BOLETÍN AMBIENTAL – RESOLUCIONES ENERO VERTIMIENTOS CRQ DE 2022

"POR MEDIO DEL CUAL SE NIEGA UN PERMISO DE VERTIMIENTO DE AGUAS RESIDUALES DOMESTICAS Y SE ADOPTAN OTRAS DISPOSICIONES"

"CONCEPTO TÉCNICO PARA TRÁMITE DE PERMISOS DE VERTIMIENTOS - CTPV-062 -2021

Imagen 2. Localización del predio.

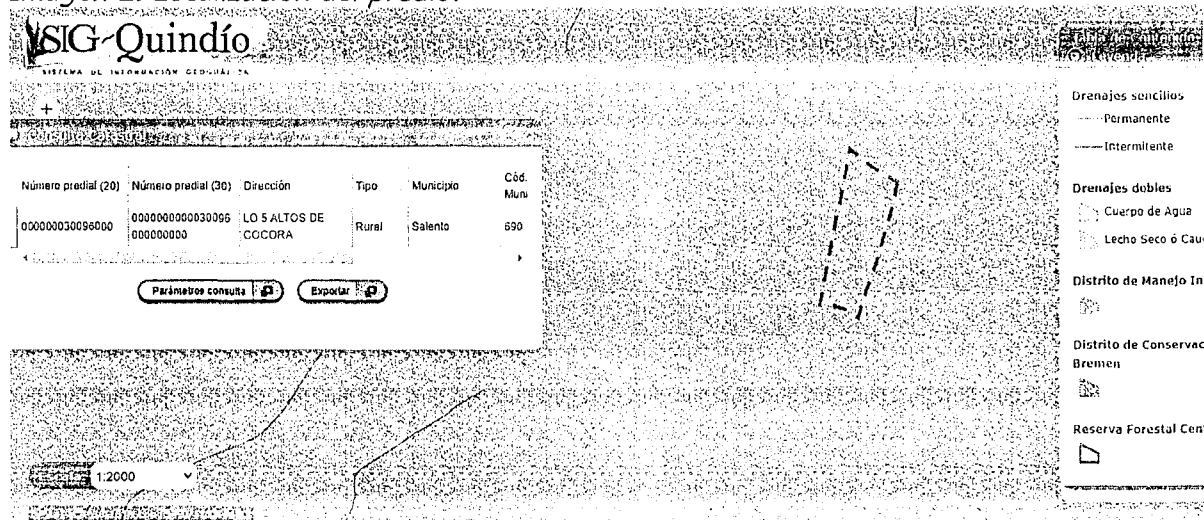
Según lo observado en el SIG Quindío se evidencio que el predio se encuentra DENTRO DEL DISTRITO DE MANEJO INTEGRADO DE LA CUENCA ALTA DEL RIO SALENTINO, sin embargo, no se observan drenajes naturales cercanos ni dentro del predio.

Imagen 3 capacidad de uso del suelo

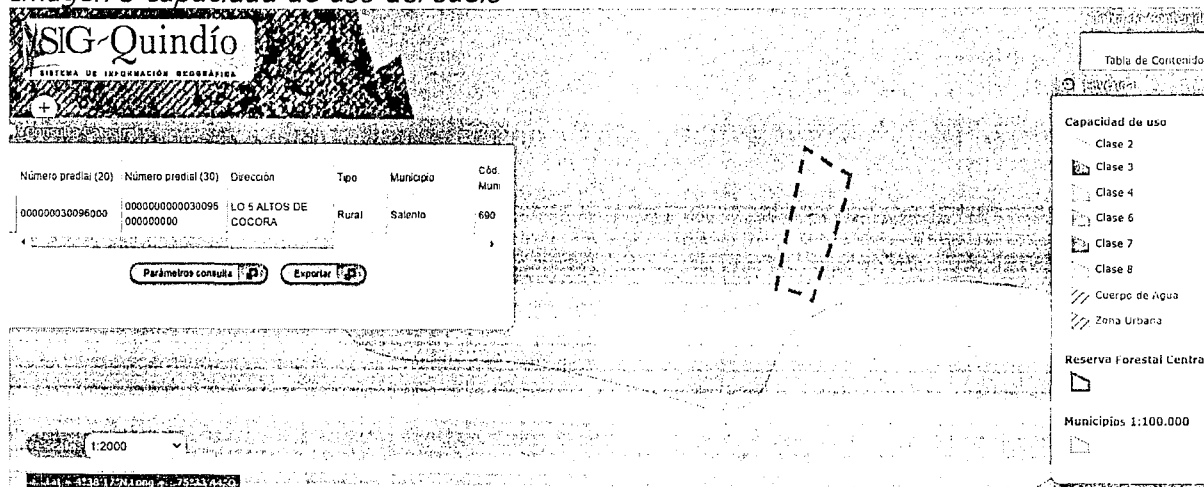
Predio se ubica sobre clase agrologica 7.

Figura 1. Predios de interés ubicados en el Distrito Regional de Manejo Integrado De la Cuenca Alta del Río Quindío (Fuente: SIG Quindío).

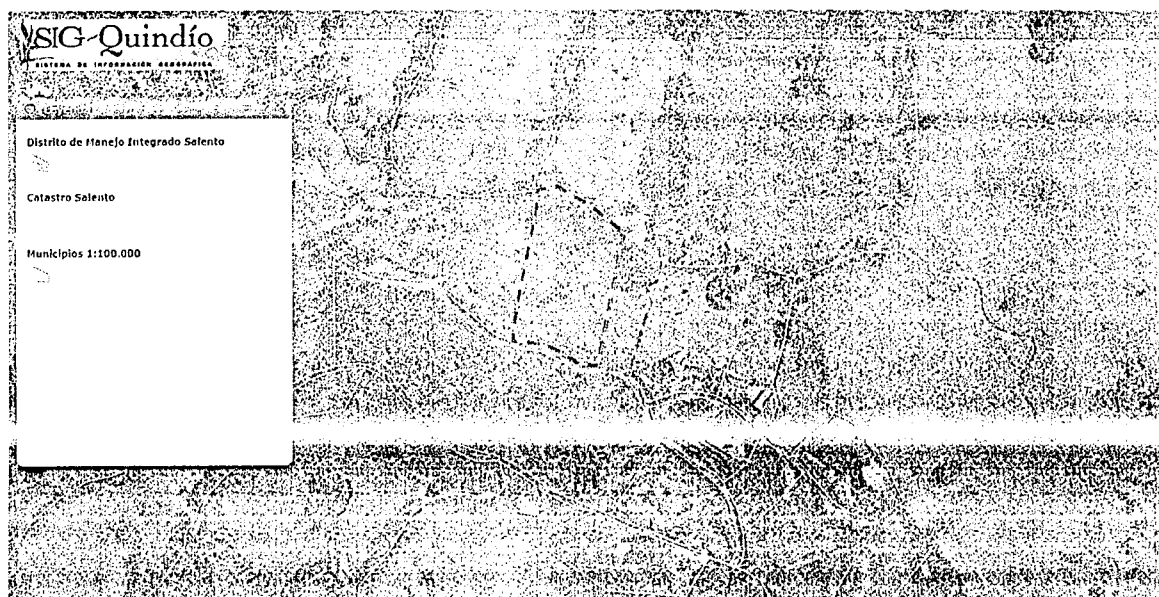
Los predios Lote 4 y Lote 5 Altos de Cocora, se encuentra ubicados dentro del "Distrito Regional de Manejo Integrado – DRMI De la Cuenca Alta del Río Quindío" (Figura 1), el cual hace parte del Sistema Nacional de Áreas Protegidas. Esta área, fue creada como Distrito de Manejo Integrado de los Recursos Naturales Renovables a través del Acuerdo N° 010 de 1998 expedido por Consejo Directivo de la Corporación Autónoma Regional del Quindío y homologada de conformidad al Artículo 16 del Decreto 2372 de 2010, mediante el Acuerdo 011 de 2011 emitido por el Consejo directivo.

En consideración de lo anterior, se debe tener en cuenta el numeral 21 del Artículo 2.2.2.3.2.3. del decreto 1076 de 2015, el cual establece que, entre los proyectos, obras y actividades sujetos a licencia ambiental, se encuentran las de "(...) construcción de infraestructura o agroindustria que se pretendan realizar en las áreas protegidas públicas

Figura 2. Predios con ficha catastral 6369000000030095000 y 6369000000030096000, ubicado dentro de la clase agrológica 7 (fuente: SIG Quindío).

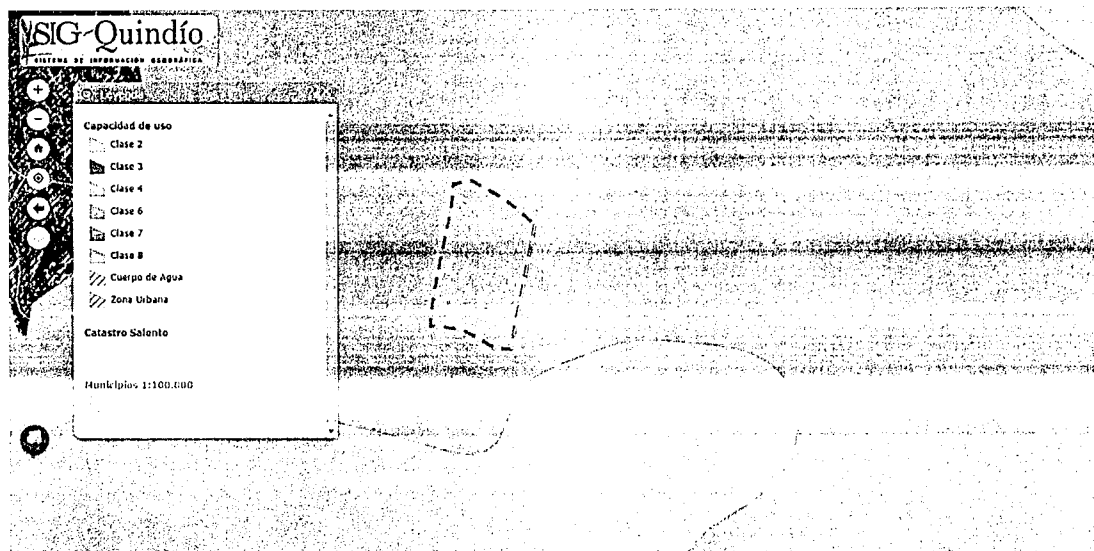
Por otra parte, en cuanto a la información sobre la capacidad de uso del suelo, se identifica que los predios con ficha catastral 6369000000030095000 y 6369000000030096000, se encuentran dentro de las clases agrológicas 7 (Figura 2), la cual según el estudio semidetallado de suelos del Instituto Geográfico Agustín Codazzi (IGAC) es apta para:

7p-3: Establecimiento de bosques protectores; requiere de prácticas tendientes a conservar la vegetación natural, suspender o eliminar toda actividad agropecuaria y repoblar o regenerar (natural o inducida) la vegetación natural.

Figura 4. Predios Lote 4 y Lote 5 Altos de Cocora ubicados en Áreas de Interés Estratégico para la Conservación del Recurso Hídrico- AIERH.

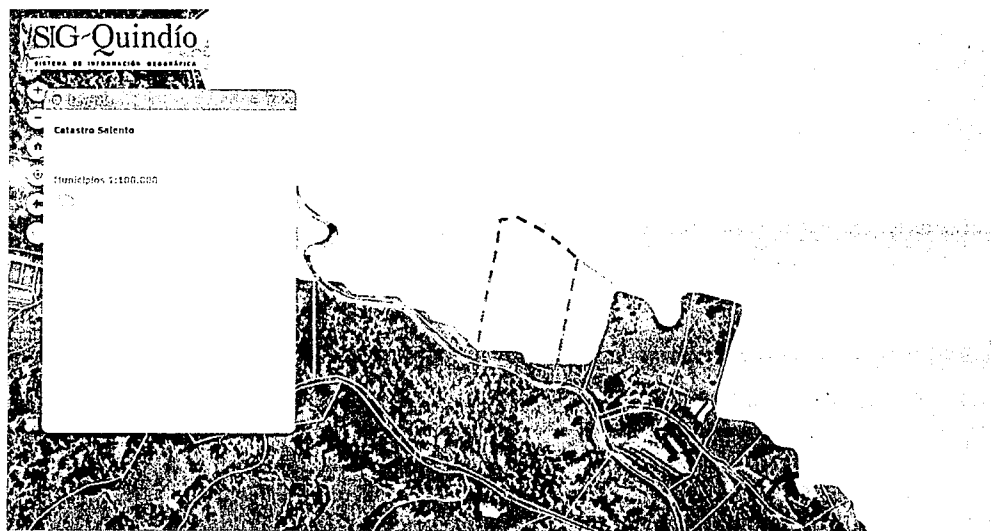
Sin embargo, se identifica que aproximadamente más del 70% de los predios corresponde a Áreas de Interés Estratégico para la Conservación del Recurso Hídrico- AIERH; las cuales fueron priorizadas a través de los Acuerdos N° 004 de 2015 y 005 de 2017, expedidos por el Consejo Directivo de la Corporación Autónoma Regional del Quindío-CRQ (Figura 4).

Imagen 2. Localización del predio Tomado del SIG Quindío.

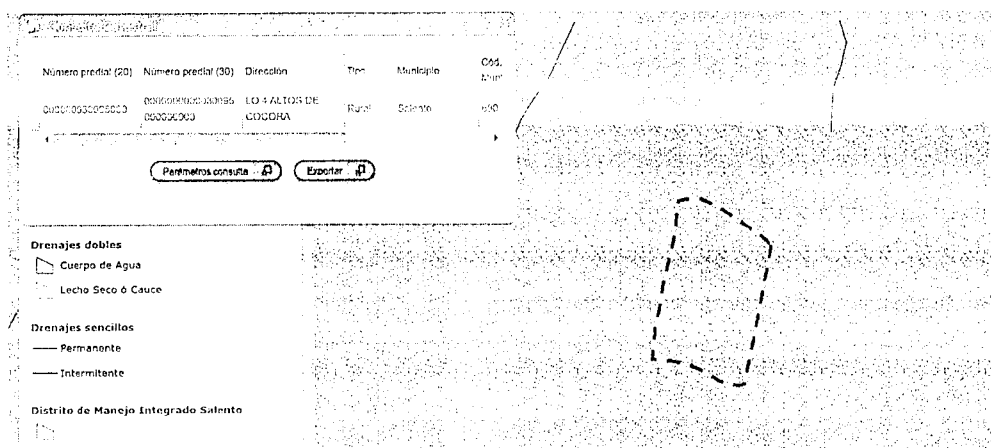
Según lo observado en el SIG Quindío se evidencia que el predio se encuentra dentro del **Distrito de Manejo Integrado de Salento**, y no se observan drenajes cerca del predio, sin embargo, se debe tener en cuenta lo estipulado en el artículo 2.2.1.1.18.2 del Decreto 1076 de 2015, en el cual se establece una franja de protección para nacimientos de 100 metros a la redonda y para fuentes hídricas sean permanentes o no, de 30 metros, esto a cada lado y paralelo a las líneas de mareas máximas establecidas en los últimos 50 años.

Imagen 3. Capacidad de usos de suelo Tomado del SIG Quindío.

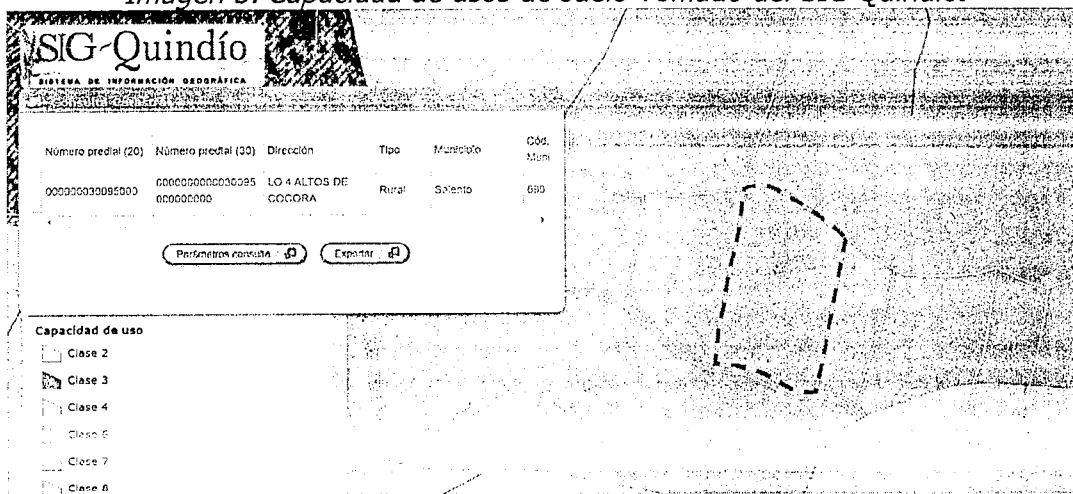
El predio se ubica sobre suelo agrologico clase 7.

Figura 2. Predios con ficha catastral 6369000000030095000 y 63690000000030096000, ubicado dentro de la clase agrológica 7 (fuente: SIG Quindío).

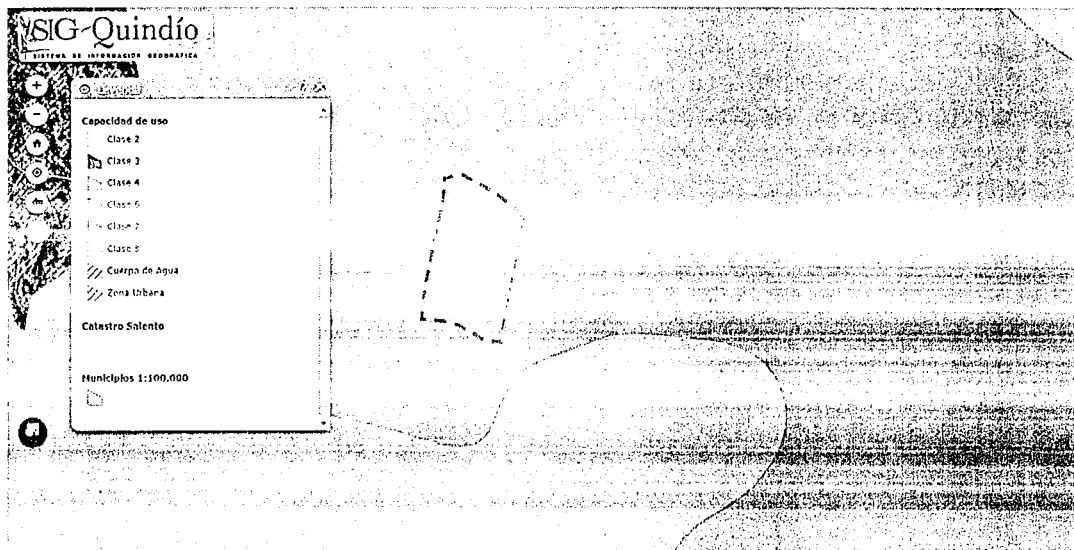
7p-3: Establecimiento de bosques protectores; requiere de prácticas tendientes a conservar la vegetación natural, suspender o eliminar toda actividad agropecuaria y repoblar o regenerar (natural o inducida) la vegetación natural.

Figura 4. Predios Lote 4 y Lote 5 Altos de Cocora ubicados en Áreas de Interés Estratégico para la Conservación del Recurso Hídrico- AIERH.

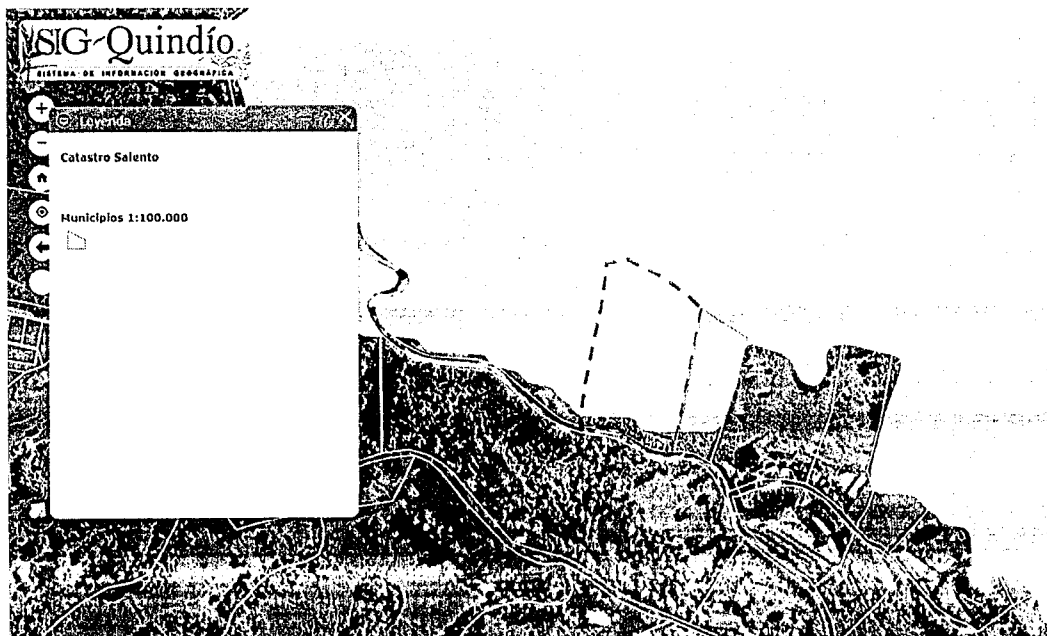
Sin embargo, se identifica que aproximadamente más del 70% de los predios corresponde a Áreas de Interés Estratégico para la Conservación del Recurso Hídrico- AIERH; las cuales fueron priorizadas a través de los Acuerdos N° 004 de 2015 y 005 de 2017, expedidos por el Consejo Directivo de la Corporación Autónoma Regional del Quindío-CRQ (Figura 4).

Imagen 2. Localización del predio.

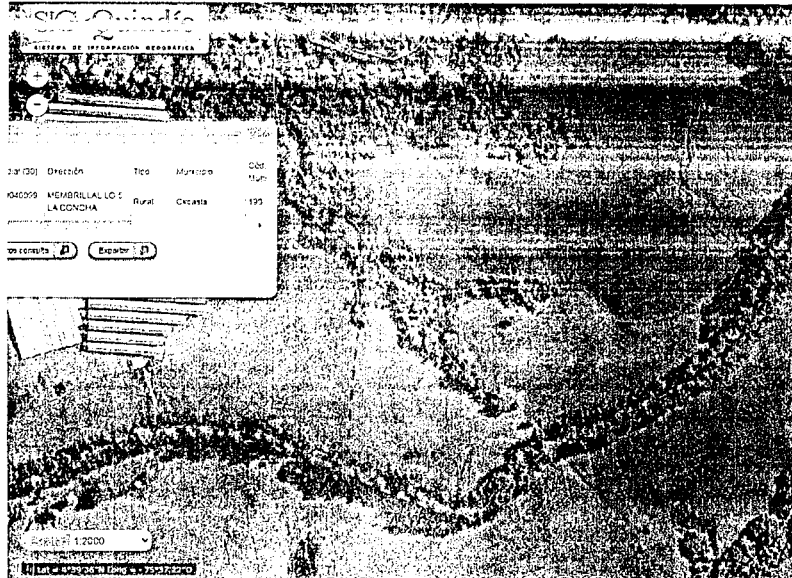
Según lo observado en el SIG Quindío se evidencia que el predio se encuentra DENTRO del polígono del Distrito de Conservación de Suelos Barbas Bremen (DCSBB). Sin embargo, hay cursos de agua superficial que cruzan el predio Por lo que se debe tener en cuenta lo estipulado en el artículo 2.2.1.1.18.2. **Protección y conservación de los bosques.** Del Decreto 1076 de 2015, en el cual se establece que la protección de los bosques, los propietarios de predios están obligados a:
